à Monsieur Bernard Grimal
Président de la commission d'enquête
sur la déclaration d'utilité publique
de l'élargissement de l' A57

Analyse du projet

Figure 28 Trafics horaires pour l'option de référence à l'horizon 2033 à l'heure de pointe du matin et du soir (Source : modèle TPM)

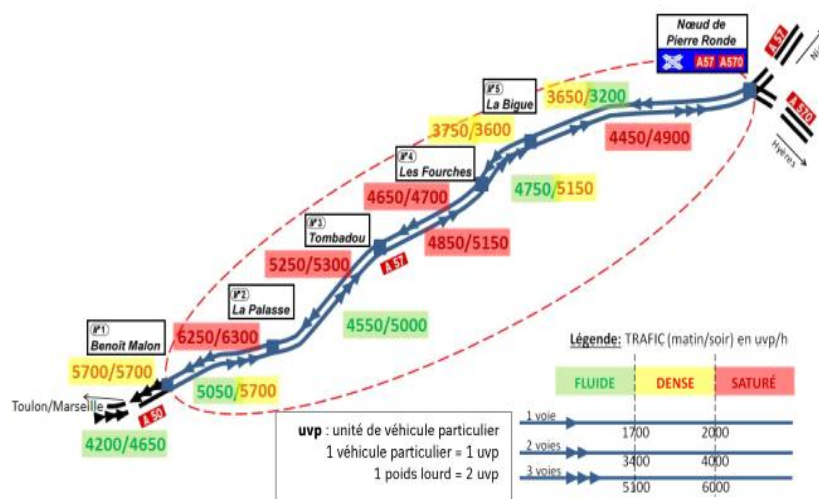
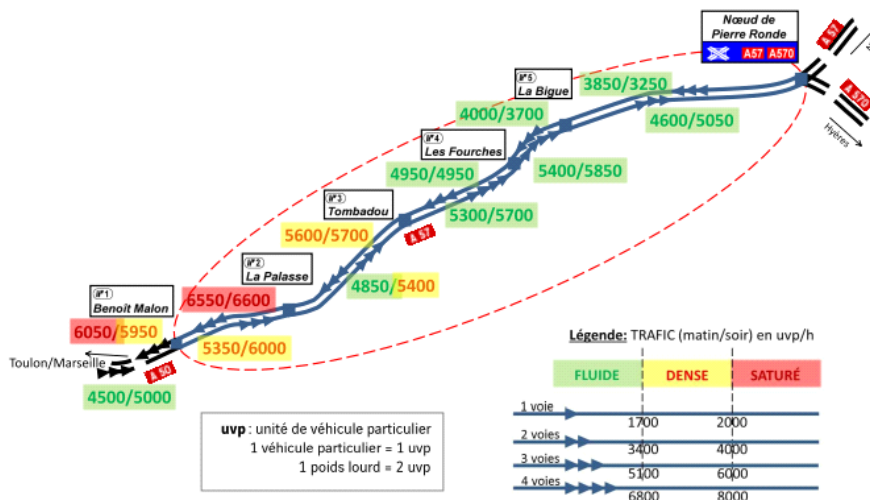
Ces deux schémas démontrant la fluidification du trafic s'expliquent facilement par l'ajout de la troisième voie, or la congestion trouve son origine dans les points d'échanges et il manque au dossier une analyse prospective des trafics

sur ces points. Par exemple pour l'échangeur de La Bigue l'évitement de l'encombrement ne semble pas assuré au-delà de 2033.

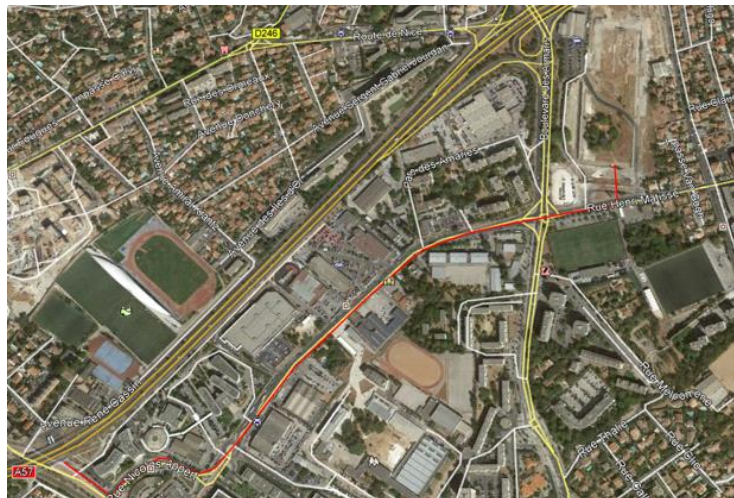
Le projet soumis à concertation comportait sur la voie sud une bretelle d'accès direct à l'hôpital Sainte Musse, elle n'apparaît plus dans le projet, cela conduit à se poser la question de l'accessibilité des secours en cas de congestion et donc de la gestion de l'occupation de la BAU en amont de l'accès à l'hôpital.

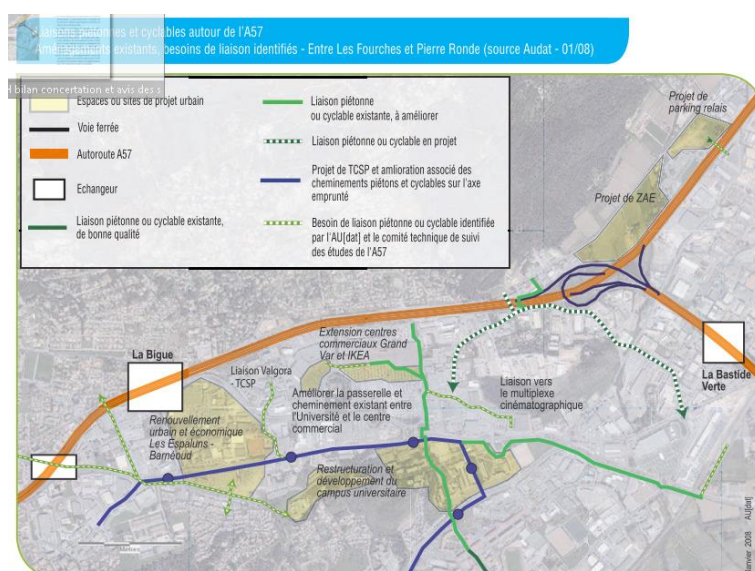
Si le projet améliore la praticabilité des franchissements existants, il ne propose qu'un nouveau passage, initialement souterrain et désormais surplombant l'autoroute au niveau du stade Léo Lagrange, le passage Cassin. Nous constatons que son débouché au sud sur des espaces publics n'est pas assuré.

Le maître d'ouvrage exprime dans le rapport, et le regrette, que les collectivités n'ont pas proposé de nouveaux franchissements piétons ou cycles ce qui aurait permis de réduire la coupure urbaine créée par l'autoroute.

Ainsi la proposition d'un passage dans le prolongement de l'avenue Lavoisier à la Valette proposé lors de la concertation n'apparaît plus.

Phase chantier :

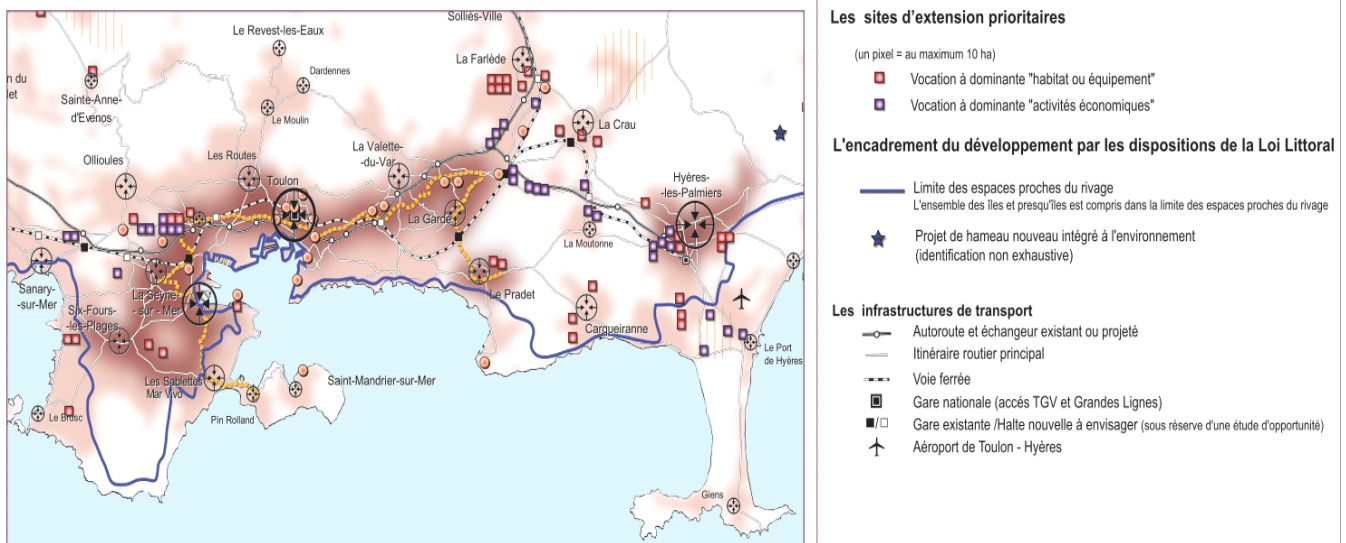
Nous n'avons pas trouvé dans le dossier d'indications sur la localisation des installations de chantier, aussi nous souhaitons fermement que soit évité l'occupation de terrain destinés particulièrement au projet de TCSP, ce qui en différerait encore durablement la réalisation.
